# **Defekte an den Reaktordruckbehältern der belgischen KKW Doel 3 und Tihange 2**

## **Anmerkungen zum abschließenden Evaluierungsbericht 2015 der FANC**

Ilse Tweer  
Materialwissenschaftlerin,  
wissenschaftliche Beratung

Januar 2016

Quelle: Electrabel<sup>36</sup>

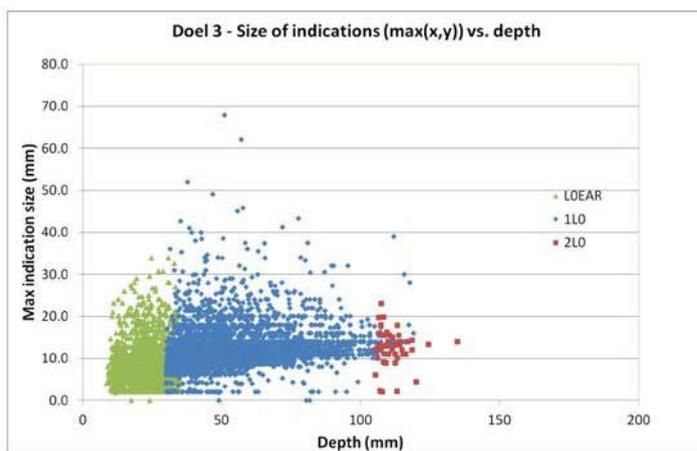
Diese Aussagen sind insofern bemerkenswert, als das unten stehende Diagramm aus dem Safety Case von Electrabel von 2012 (hier für Doel 3) zeigt, dass die Defekte in signifikant mehr als „einigen Fällen“ größer als 20-25 mm sind.

Figure 5.15: CHIVAS-10 results for D3 UCS and D3H1 compared to RPV Surveillance results and to RSE-M prediction.

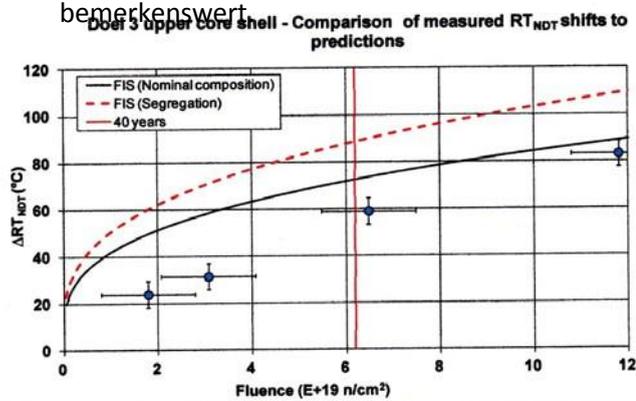
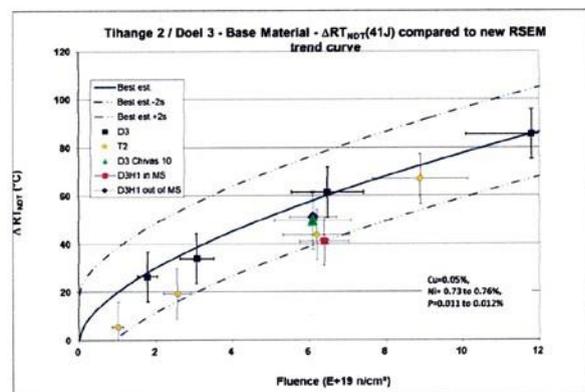
Die neue, von Electrabel entwickelte prädiktive Trendkurve entspricht den Voreilprobendaten von D3/T2 „perfekt“, siehe Diagramm unten rechts (Electrabel Safety Case 2015 Abb. 5.15, Seite 50). Der Abbildung lässt sich entnehmen, dass die Versuchsdaten und die Streuung nicht unterhalb der Trendkurve liegen. Damit die Werte unterhalb der Trendkurve liegen, ist die Standardabweichung  $2\sigma$  notwendig.

Anmerkung: Die Testdaten in der Abbildung aus dem Jahr 2012 (FIS-Kurve) unterscheiden sich von denen in der Abbildung von 2015 (neue Trendkurve). Man vergleiche beispielsweise den dritten D3-Punkt von links (2012 liegt der Wert für  $\Delta RT_{NDT}$  leicht unter  $60\text{ }^{\circ}\text{C}$ , 2015 leicht darüber). Bedenkt man die Streuung der Messdaten, so ist dieser Unterschied zwar vernachlässigbar, aber dennoch bemerkenswert.

Der inhärente Sicherheitsabstand der FIS-Formel geht durch die Anwendung der neuen Trendkurven von Electrabel vollkommen verloren, weil die Streuungen in den für den rechnerischen Nachweis der strukturellen Integrität des RDB verwendeten Kurven nicht mehr auftauchen.

Daraus ist ersichtlich, dass die neuen prädiktiven Trendkurven alles andere als „sehr konservativ“ sind. Vielmehr sind sie an die vorliegenden Daten von D3/T2 angepasst. Die zusätzliche Verschiebung der  $RT_{NDT}$  ( $RT_{NDT,init,segr} + RT_{NDT,VB395} + M$ ), die als Sicherheitsspanne in Höhe der beobachteten stärkeren Versprödung der VB395-Materialproben gedacht war, scheint hier so angelegt zu sein, dass der zulässige Höchstwert von  $132\text{ }^{\circ}\text{C}$  für  $RT_{NDT}$  nicht vor Ablauf der Betriebszeit erreicht wird.

Figure 11: Shift in  $RT_{NDT}$  ( $\Delta T=41J$ ) versus fluence (LS = 'Less Segregated Zone', OF = 'out of flakes', BF = 'Between Flakes')

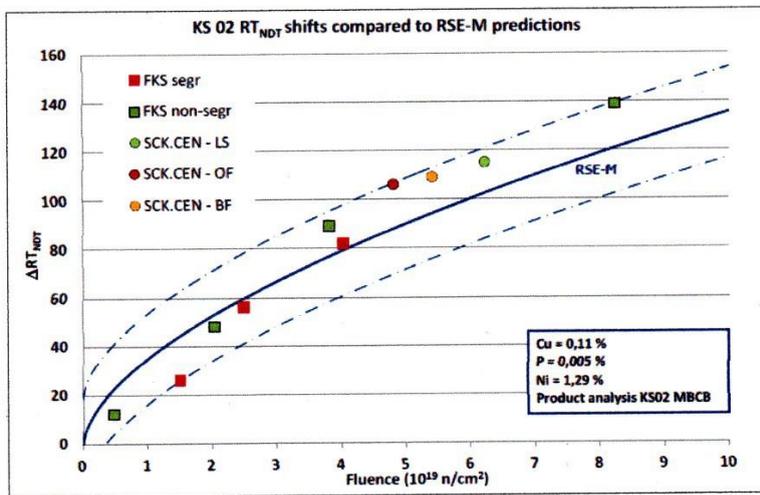
Die Verschiebungen der  $RT_{NDT}$  bei der deutschen RDB-Materialprobe KS02 (als vergleichbarer Stahl) sollten ebenfalls unterhalb der neuen prädiktiven Trendkurve liegen. Abb. 11 im Bericht des SCP zum Safety Case 2015 (Seite 21) zeigt jedoch, dass die meisten Versuchsdatenpunkte oberhalb der Kurve liegen.

Die von Electrabel entwickelten prädiktiven Kurven können also nicht als konservative, einhüllende Trendkurven gelten.

Figure 5.27:  $RT_{NDT}$  trend curves for the D3T2 core shells used in the SIA.

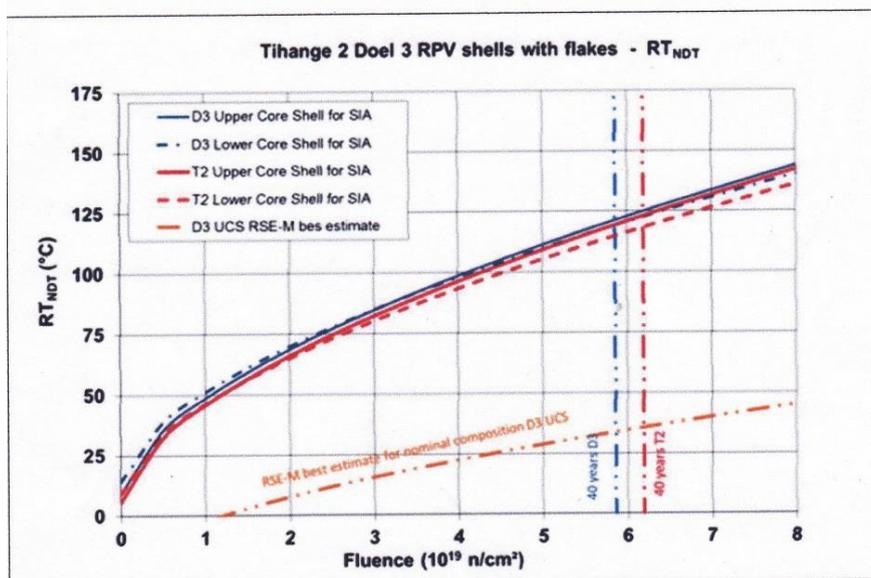
Abbildung 5.27 (Seite 71) im Safety Case 2015 von Electrabel ermöglicht die Schätzung der angewendeten zusätzlichen  $RT_{NDT}$ -Verschiebung, die dem Ausmaß der Versprödung von VB395 am Betriebsende entsprechen soll: Angenommen, die von der FANC geforderte Verschiebung entspricht etwa 10 °C und M etwa 15 °C, dann liegt die verbleibende Differenz bei ungefähr 55-60 °C.
